昭和真空製 油拡散ポンプ更新のご案内

SFD-22B・SFD-22C SFD-26C以外の 外熱式タイプをご使用の場合

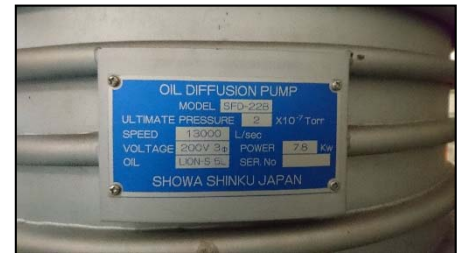
**ヒーターの生産終了に伴い、
断線時にヒーター交換が出来ません。**

現行の油拡散ポンプは内熱式を採用しています。

- ①ポンプ立上時間の短縮 (約60分→40分)
- ②ポンプ立ち下げ時間の短縮 (約90分→40分)
- ③温度監視熱電対の追加により、立上確認・冷却確認
油量の減少による過昇温度の監視が出来ます。
- ④内熱式シースヒーター採用での省エネ化
